**AVIS RELATIF À LA PROTECTION
CONTRE LES EVENTUELS EFFETS NOCIFS ET NUISANCES
PROVOQUÉS PAR LES RAYONNEMENTS NON IONISANTS
GÉNÉRÉS PAR DES ANTENNES ÉMETTRICES STATIONNAIRES**

Commune : CHARLEROI - Exploitant : TELENET GROUP

Référence exploitant : HT1513G

Rapport n° 2406 / 2023

Figure 1 : Vue en plan des lieux de séjour et des points de contrôle

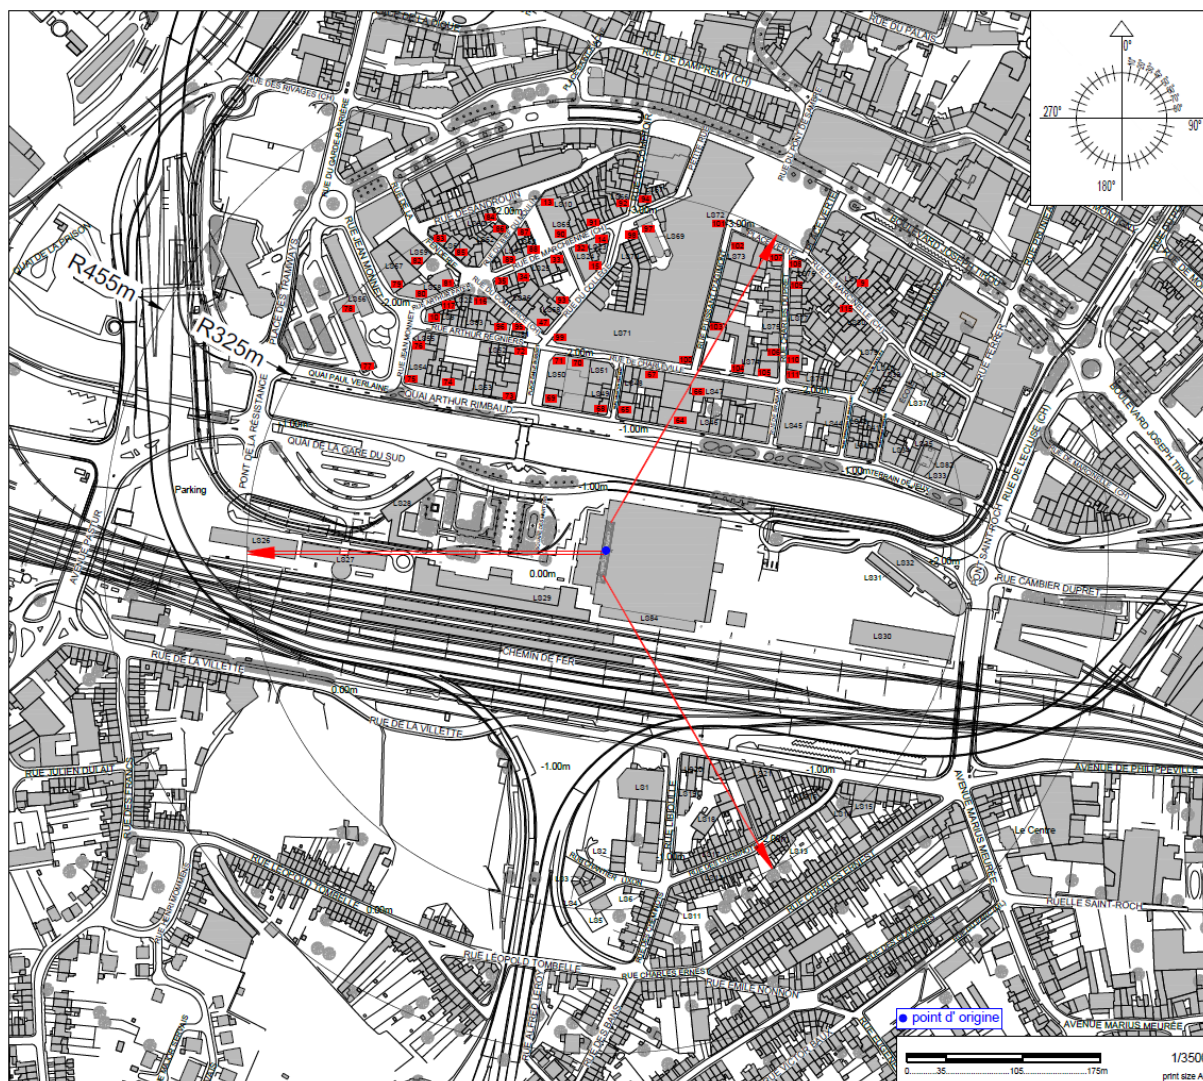
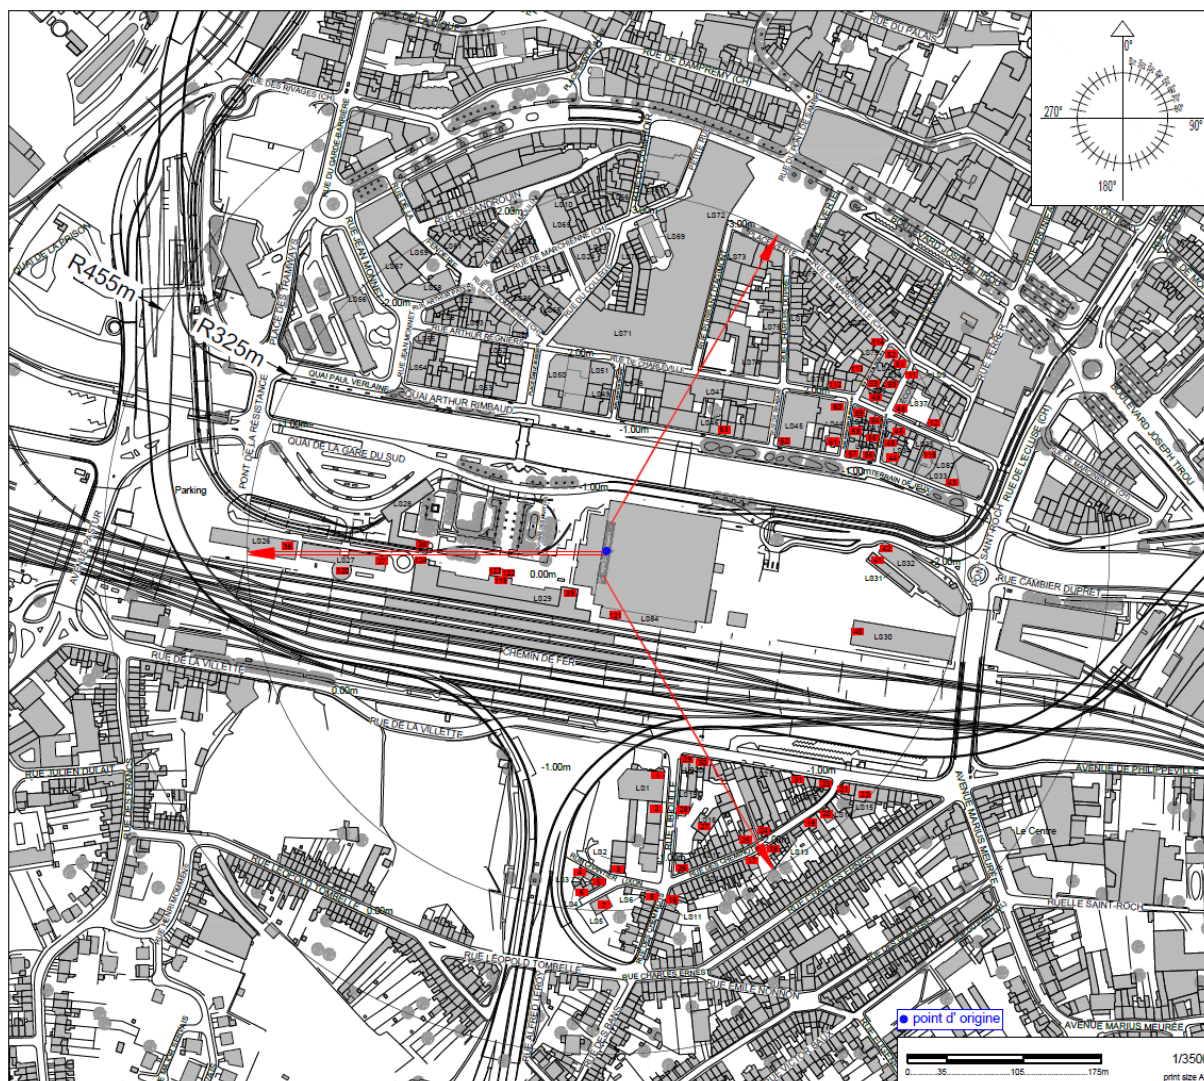
Les fréquences d'émission, la puissance rayonnée par chacune des antennes et leur gain permettent de déterminer le rayon de la zone à analyser. Tout dépassement de la limite par installation est exclu en dehors de cette zone. Le tableau 2 reprend les 35 LS² pour lesquels l'indice d'exposition est le plus élevé. Les différentes colonnes indiquent :

- le numéro du point de contrôle repris sur un des plans de la figure 1;
- le numéro du LS dans lequel se trouve le point de contrôle de la 1^{ère} colonne ;
- l'atténuation d'obstacle prise en compte pour le calcul de l'indice d'exposition dans le LS ;
- le résultat du calcul de l'indice d'exposition.

En ce qui concerne les antennes de l'installation mentionnées dans le tableau 1, la distance maximale à laquelle la limite pourrait être atteinte, à l'extérieur, est égale à 187,9 m. S'il n'y a pas de LS à une distance inférieure, les antennes respectent forcément la limite d'immission.

Dans le cas des LS situés à l'intérieur des bâtiments, une atténuation d'obstacle est prise en compte et il en résulte que la distance maximale à laquelle la limite pourrait être atteinte se réduit à 133,1 m.

Les résultats de l'évaluation décrite au paragraphe 4 indiquent que les antennes émettrices stationnaires de l'installation faisant l'objet du présent avis ne produisent pas, dans un lieu de séjour, un rayonnement électromagnétique maximum supérieur aux limites fixées à l'article 4 du décret.

Figure 2 : Vue en plan des installations d'antennes dans un rayon de 300 mètres autour de l'installation faisant l'objet de la demande d'avis

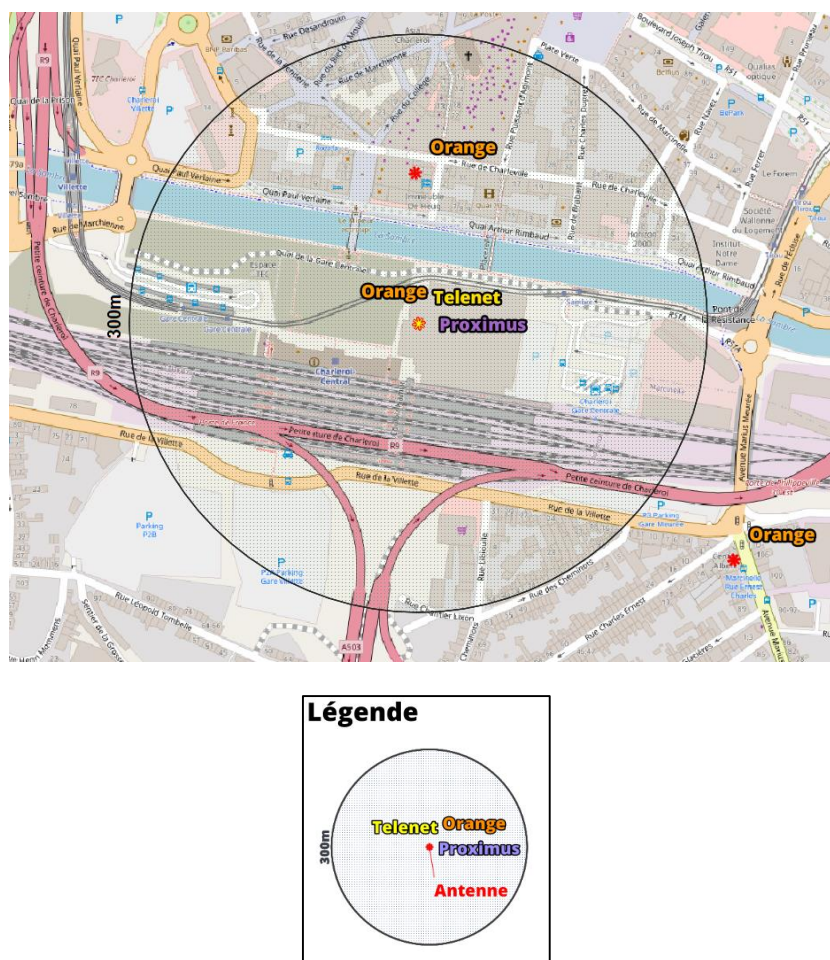
Le plan en projection verticale de la figure 2 indique la localisation des antennes actives éventuelles visées par le décret et situées dans un rayon de 300 mètres autour de l'installation référencée dans le paragraphe 2. Les données de localisation de ces antennes et les avis correspondant sont accessibles via le cadastre en ligne des antennes émettrices stationnaires⁶.

Compte tenu du nombre d'installations localisées dans la figure 2, il apparaît que l'intensité du rayonnement électromagnétique généré, dans les lieux de séjour situés à proximité de l'installation référencée dans le paragraphe 2, par l'ensemble des antennes émettrices stationnaires de l'ensemble des exploitants du même site d'antennes émettrices stationnaires respecte la limite fixée à l'article 4, § 2 du décret.
